Acuerdo 1075 Por el cual se aprueba la actualización de los límites de generación y absorción de potencia reactiva de las unidades 1 y 2 de la planta de generación Quimbo y las respectivas curvas de carga

1075

12 Julio, 2018

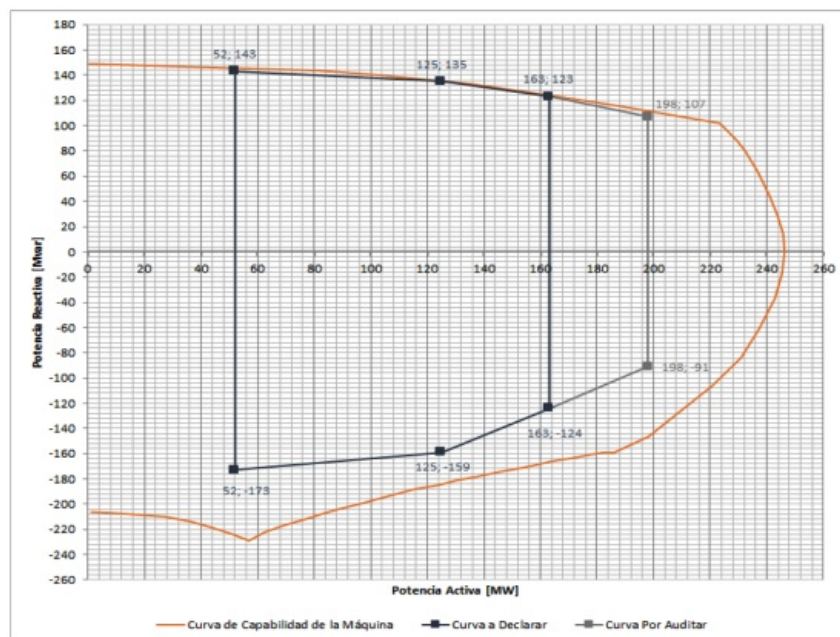
Que como resultado de la realización de las pruebas de potencia reactiva de las unidades 1 y 2 de la planta de generación Quimbo, se encontraron diferencias en los límites de generación y absorción de potencia reactiva, haciéndose necesario solicitar el cambio de los parámetros de la curva de cargabilidad.
- 3**

Que XM S.A. E.S.P. mediante comunicación XM 006850-1 del 8 de junio de 2018 considera que la solicitud de modificación de parámetros cumple con los procedimientos establecidos en la regulación vigente. Sin embargo, se debe tener en cuenta que las pruebas de potencia reactiva deben ser realizadas nuevamente para el punto de potencia activa nominal una vez se cuente con el nivel de embalse suficiente para este fin.
- 5**

Aprobar la declaración de una nueva curva operativa de carga de las unidades 1 y 2 de la planta de generación Quimbo, en las que se define la capacidad para entrega y absorción de potencia reactiva de las unidades en función de la potencia activa generada así:

Unidad	Parámetro a modificar	Valor anterior	Valor nuevo
	Cap abs reactivos Mvar en 52 MW	-98	-173
	Cap abs reactivos Mvar en 125 MW	-98	-159
	Cap abs reactivos Mvar en 163 MW	-98	-124
	Cap abs reactivos Mvar en 198 MW*	-91*	-91*
	Cap gen reactivos Mvar en 52 MW	98	143
	Cap gen reactivos Mvar en 125 MW	98	135
	Cap gen reactivos Mvar en 163 MW	98	123
	Cap gen reactivos Mvar en 198 MW*	107*	107*

***Estos valores son teóricos y se probarán cuando se logre el nivel del embalse suficiente para tal fin.**
